姚安县雄达农业果蔬加工厂建设项目修建性详细规划(修改)

——规划修改对比图

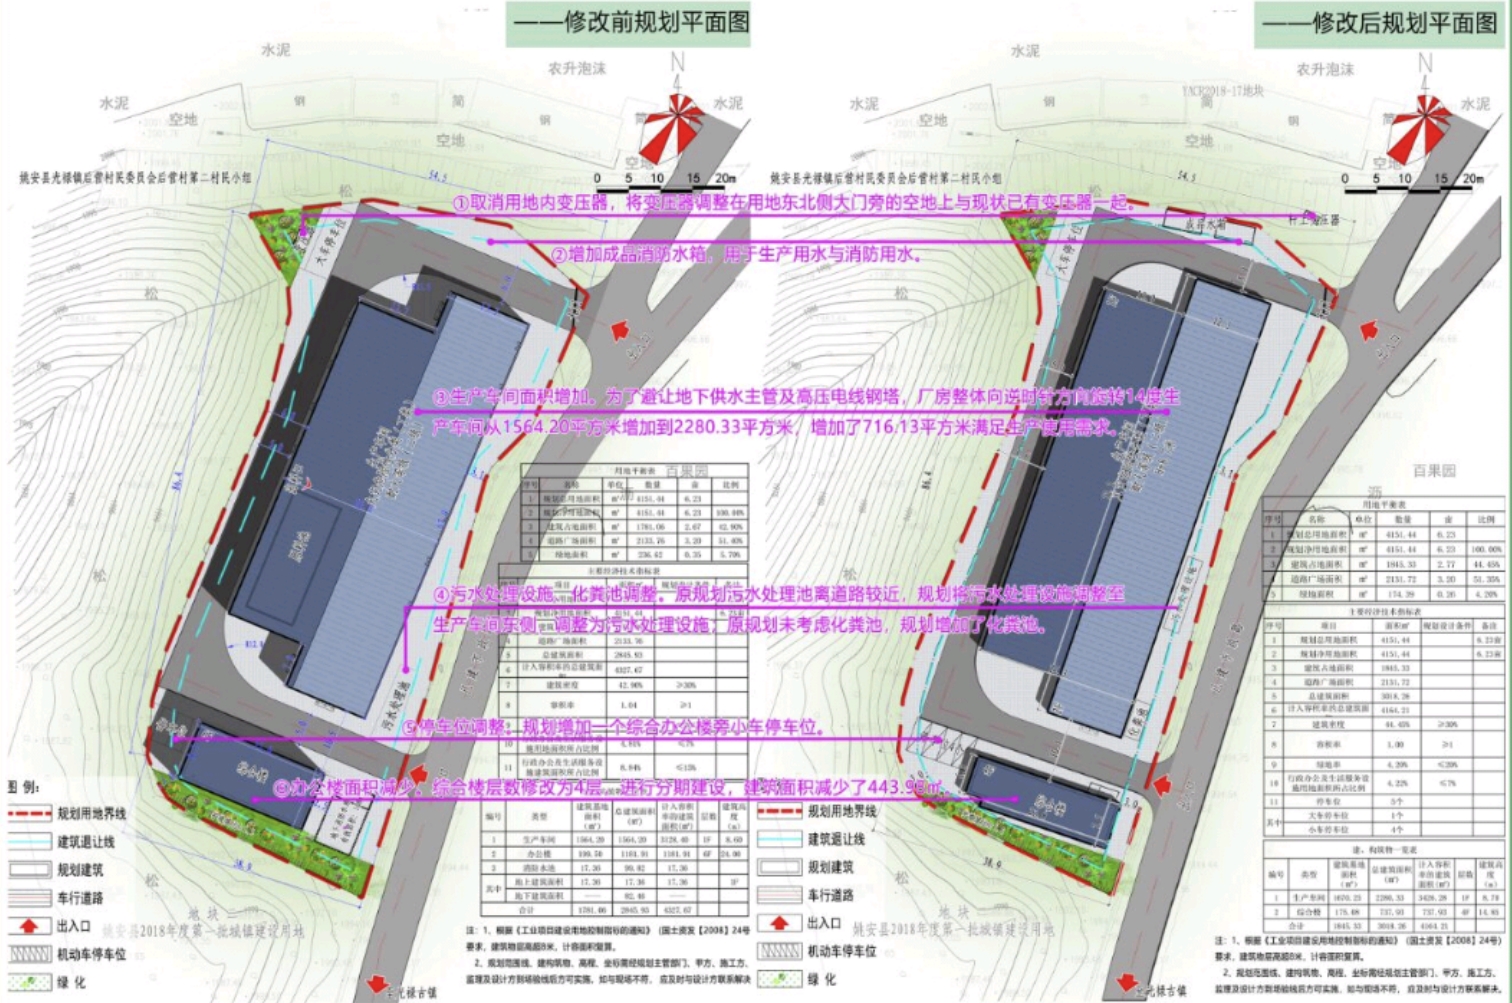
- ⑦项目名称修改。由于项目投资备案证与环评报告项目名称均为“姚安县雄达农业果蔬加工厂建设项目”，后期办理相关手续避免出现项目名称前后不统一的情况，规划对项目名称进行了修改，将“姚安县雄达农业科技有限公司新建厂区建设项目”名称调整为“姚安县雄达农业果蔬加工厂建设项目”。
- ⑧取消消防水池。根据《建筑防火通用规范CB 55037-2022》8.1.7条建筑高度大于15m或建筑体积大于10000m³的办公建筑、教学建筑及其他单、多层民用建筑或者建筑占地面积大于300m²的甲、乙、丙类厂房才需要设置消防水池。本次修改的综合办公楼建筑高度未超过15米，建筑体积小于10000m³，生产车间火灾危险性分类（丁类），因此规划采用室外消火栓，消防用水为市政供水，满足消防要求。
- ⑨生产车间、综合楼与规划布局修改后不影响厂区消防通道，与周边相邻建筑之间的消防间距均满足消防规范要求
